臺北市都市計畫書

變更臺北市大同區市府段一小段 288-4 地號等第
三種商業區、道路用地為道路用地、第三種商業
區（特）細部計畫案

113 年 12 月 26 日府都規字第 11330907881 號公告公開展覽

都市計畫變更可行性研商會議審查意見回應綜理表

附件三、是否符合「台北市土地使用分區管制自治條例」第 25 條檢討

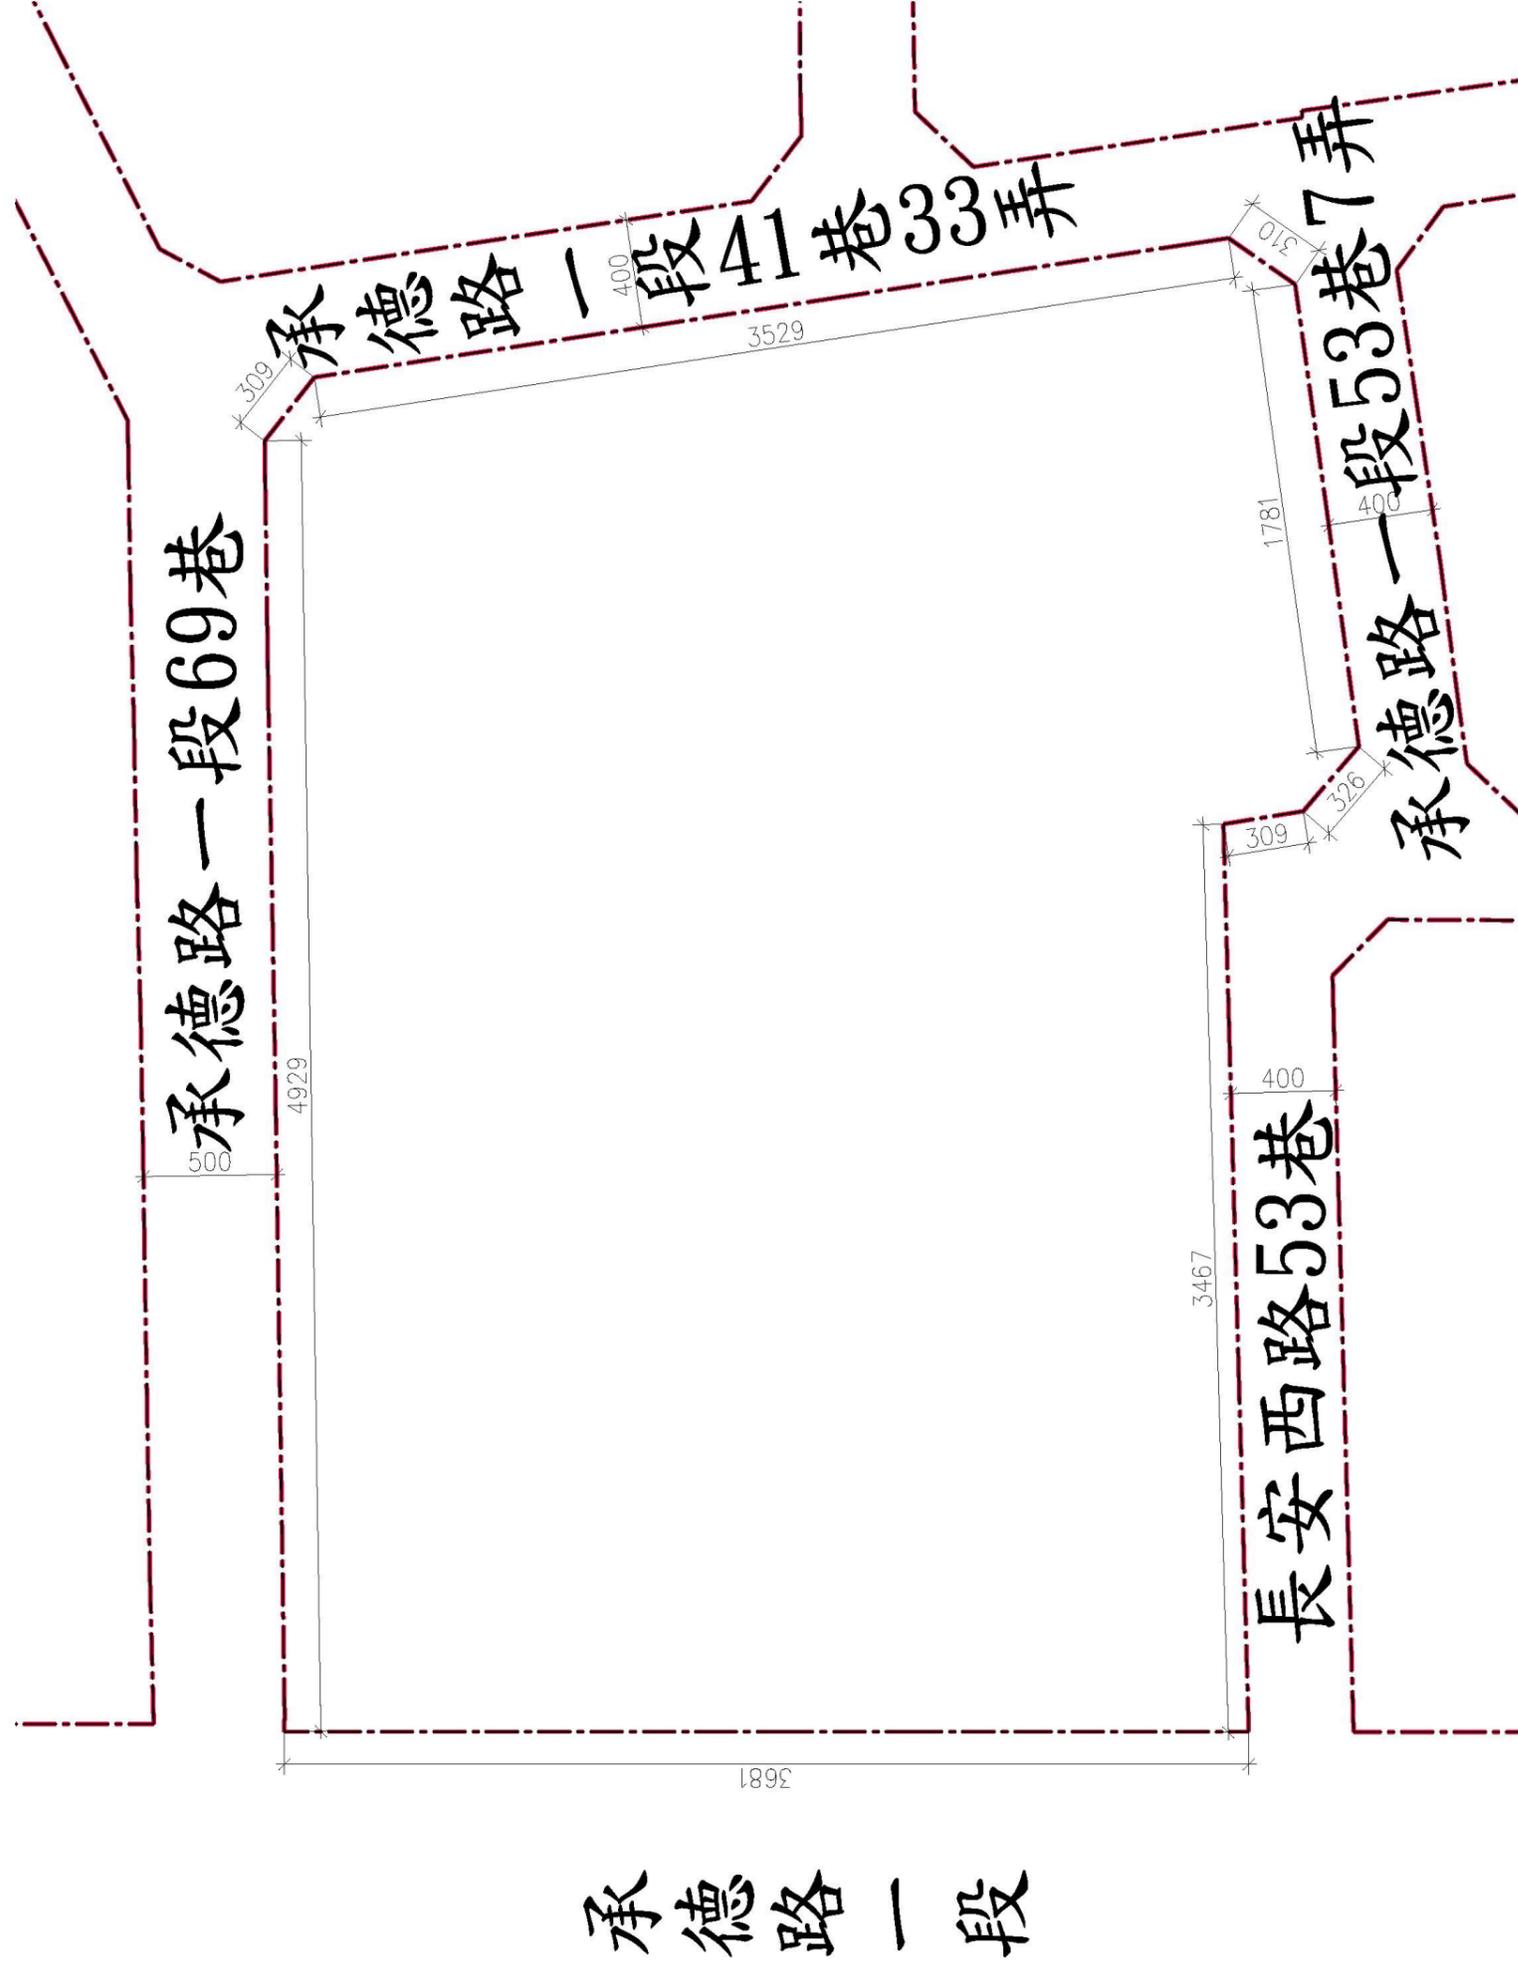
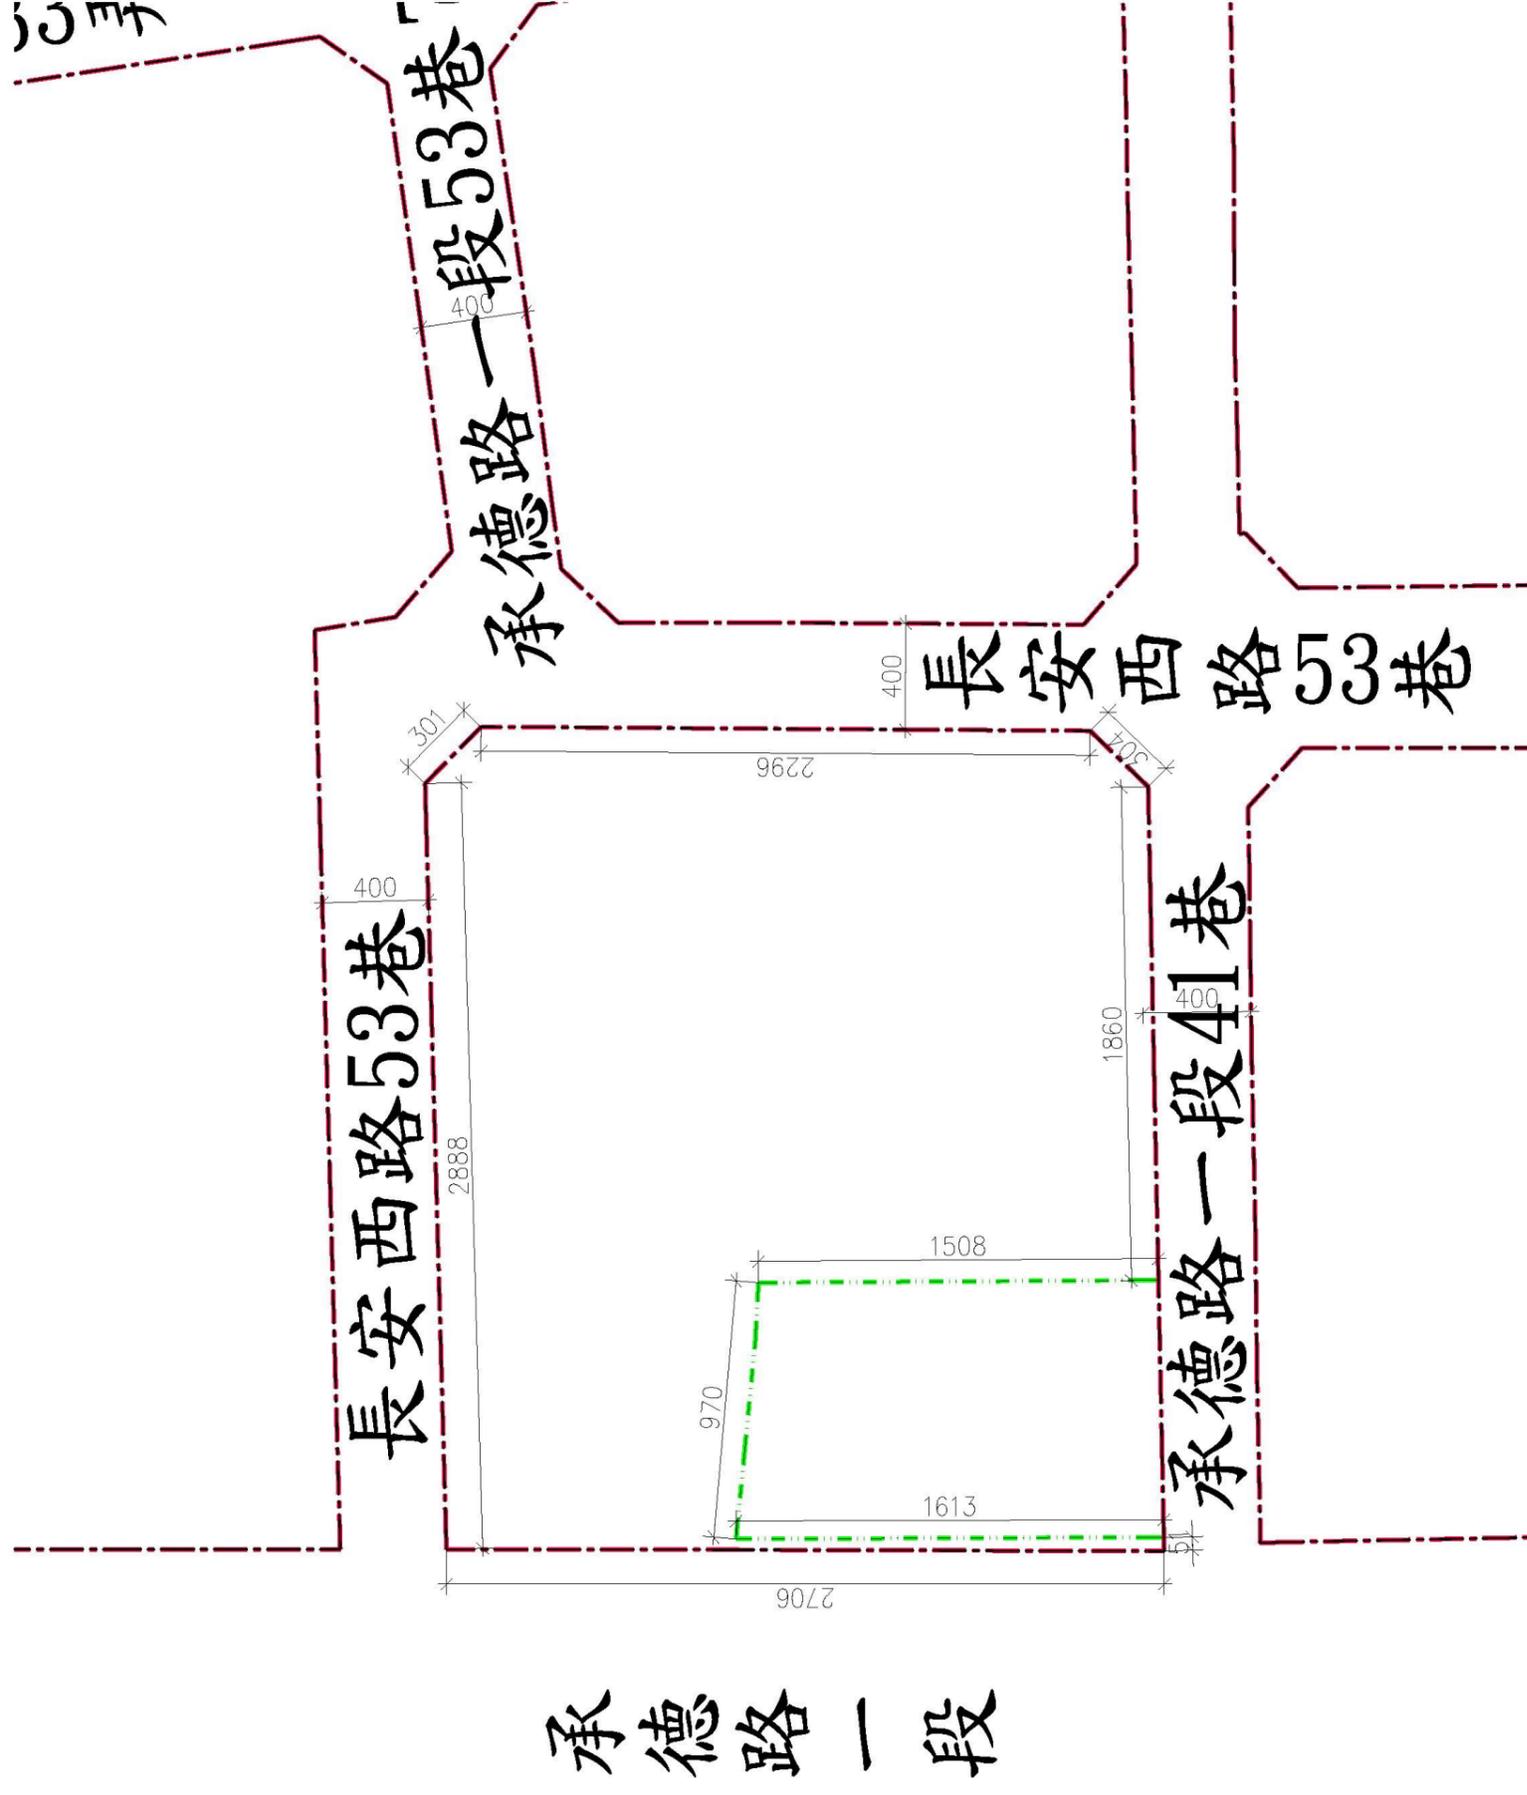
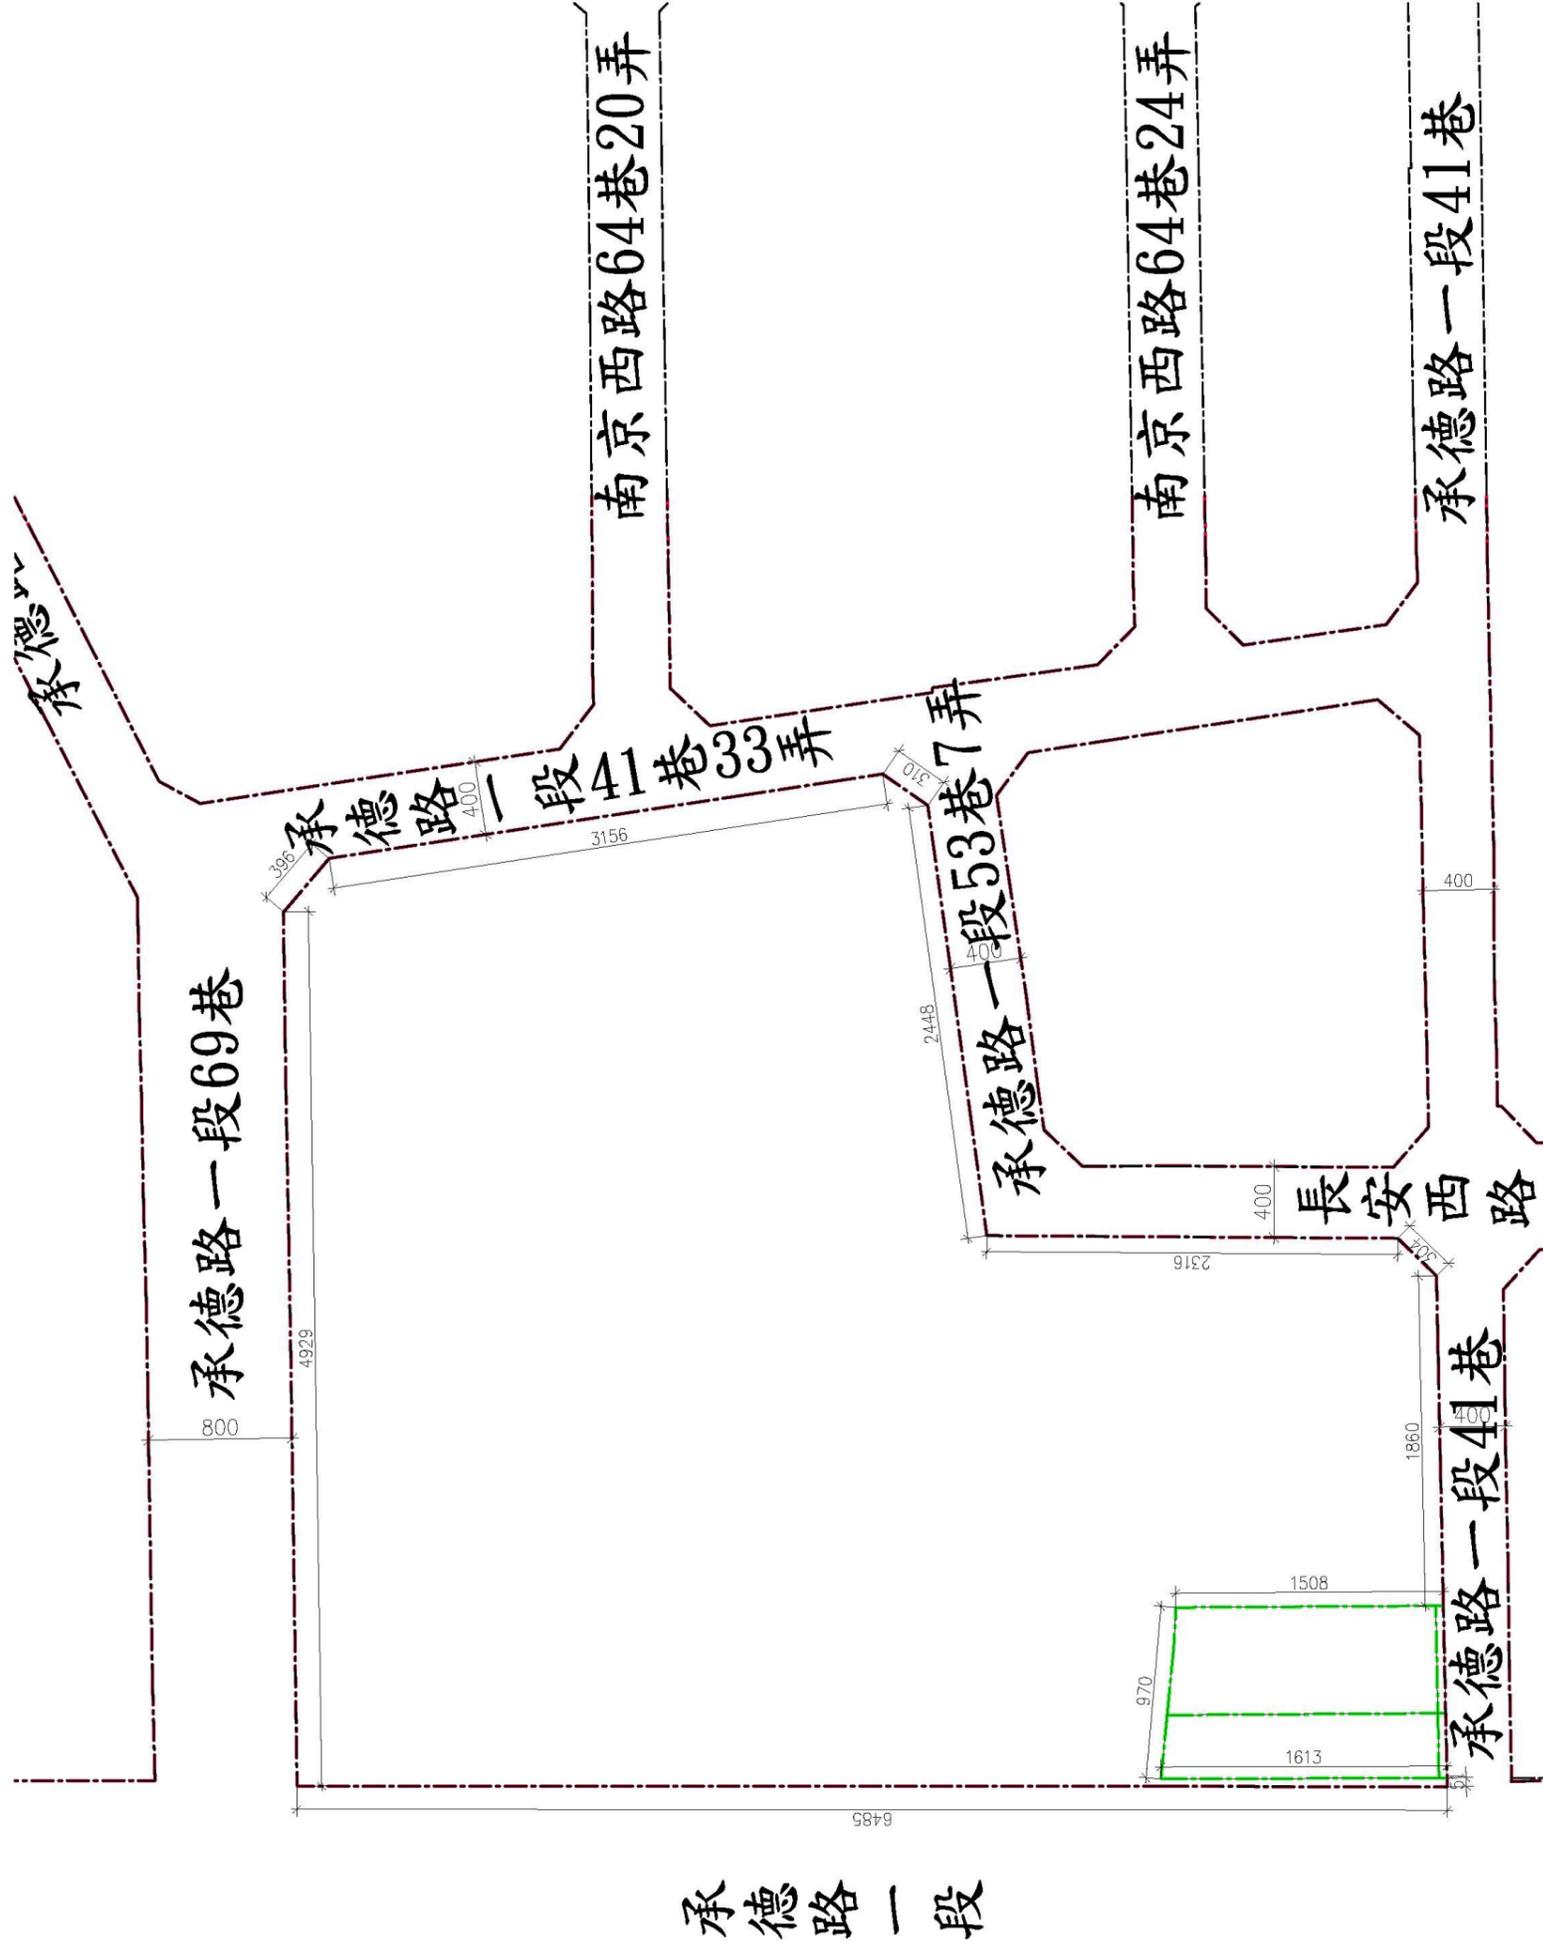
八、都市發展局都市 設計科	<p>有關都市計畫變更方案部分，本科予以尊重。惟針對都市設計準則部分，建請依下列意見修正： (一)都市設計準則應具體並輔以量化數據規範，故請再優化相關準則內容(如屋頂降溫措施應具體說明、雨水貯集滲透槽應量化規範等)，以利後續開辦發案依循。</p>	<p>遵照辦理，已修正。</p> <p>遵照辦理，已補充檢討說明。</p> <p>遵照辦理，後續將依臺北市畸零地使用自治條例規定辦理。</p> <p>遵照辦理，已補充「捌、都市設計準則」二、建築量體與設計(五)貯集滯洪量以基地面積每平方公尺應貯集0.08立方公尺之雨水體積為計算基準」規範；另屋頂降溫措施考量市府已訂有「擬定臺北市開發基地體感降溫專案細部計畫案」，爰本案不另行訂定相關規範，避免重複管制。</p>	P.19 附件三 P.17

186.41 公尺 < $36.81 \times 15 = 552.15$ 公尺...ok

144.97 公尺 $<$ $27.06 \times 15 = 405.9$ 公尺...ok

263.46 公尺 $<$ $64.85 \times 15 = 972.75$ 公尺...ok
